Gemeinde Ebenweiler
Bebauungsplan "Kinderhaus" sowie 2. Änderung des Bebauungsplanes "Sportgelände West" und 1. Änderung des Bebauungsplanes "Sportgelände West II" und die örtlichen Bauvorschriften hierzu

Zusammenfassende Erklärung
gem. § 10 a Abs. 1 BauGB
zur Fassung vom 22
Sieber Consult GmbH
www.sieberconsult.eu

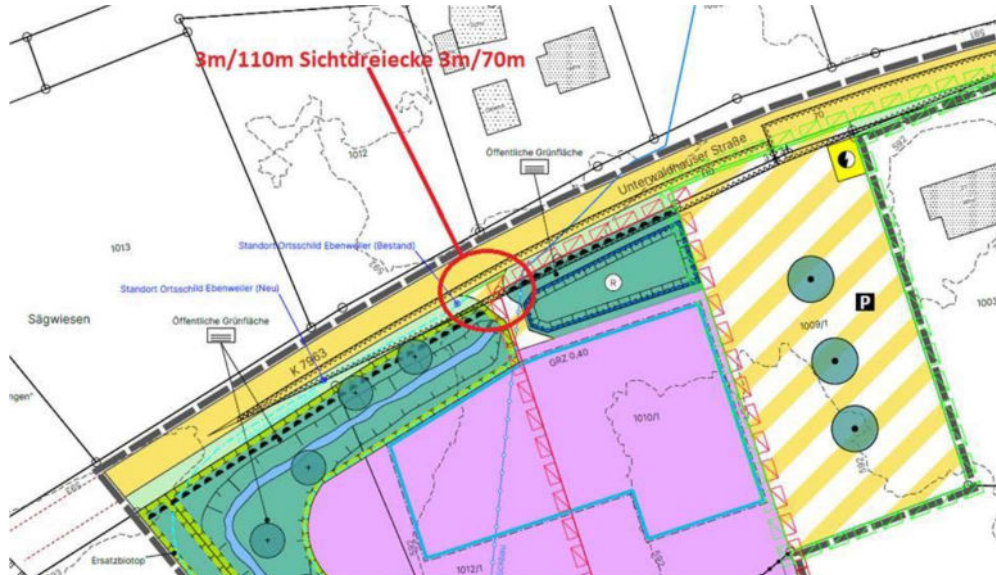
Blick in Fahrtrichtung Ortsmitte:

Blick in Fahrtrichtung Ortsausgang/Ortsschild:

Standort Kindergartenneubau

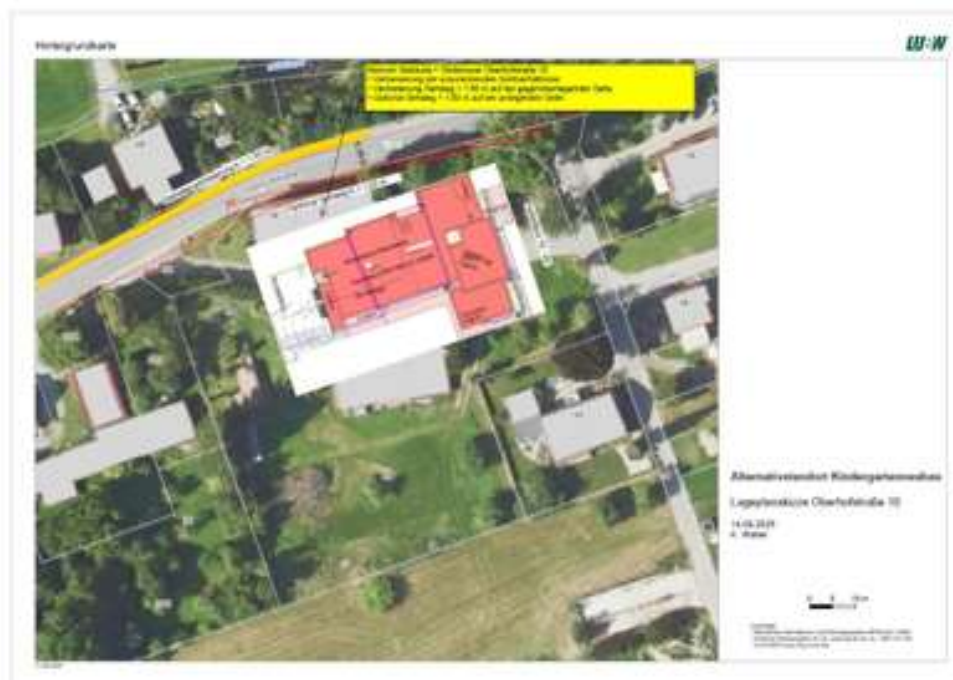
Wie bereits erwähnt, erfolgte noch keine Rückmeldung zu den in der Stellungnahme vom 09.10.2024 Fragen und aufgeführten Punkten. Der bisherige Standort direkt an der Grundschule sollte weiterverfolgt werden. Die dafürsprechenden Punkte wurden bereits in der Stellungnahme vom 09.10.2024 ausgeführt. In Ergänzung hierzu erhalten Sie im Anhang einen Vorschlag für einen Alternativstandort, mit der Bitte um fachliche Prüfung.

Alternativ würde sich auch ein zentraler Neubau im Bereich Oberhofer Straße 10 anbieten. Die westlich und östlich gelegenen Hof- und Straßenzufahrten sind in der Sicht sehr stark eingeschränkt und stellen daher ein Unfallrisiko dar. Da die Ausfahrt aus der Straßenzufahrt Oberhofstraße 12-16 ein erhebliches Unfallrisiko darstellt, musste beim Baugebiet Rußäcker die Zufahrt an das östliche Ende der Ortsdurchfahrt verlegt werden. Dort wurde nun Ende 2023 ein FGÜ (Zebrastreifen) angelegt, um auf den gegenüberliegenden Gehweg zu gelangen. Dieser Gehweg ist die fußläufige Verbindung vom neuen Baugebiet Richtung Ortsmitte u. a. zu den Bushaltestellen und somit Schulweg. Im Bereich des Gebäudes Oberhofstraße 10 verzweigt sich dieser Gehweg zu einem ca. 60-80 cm schmalen Schrammbord mit den damit verbundenen Sicherheitsrisiken an dieser Landstraße. Dies ist insbesondere in den verkehrlichen Spitzenstunden morgens problematisch, wenn die Schüler Richtung Bushaltestellen laufen.
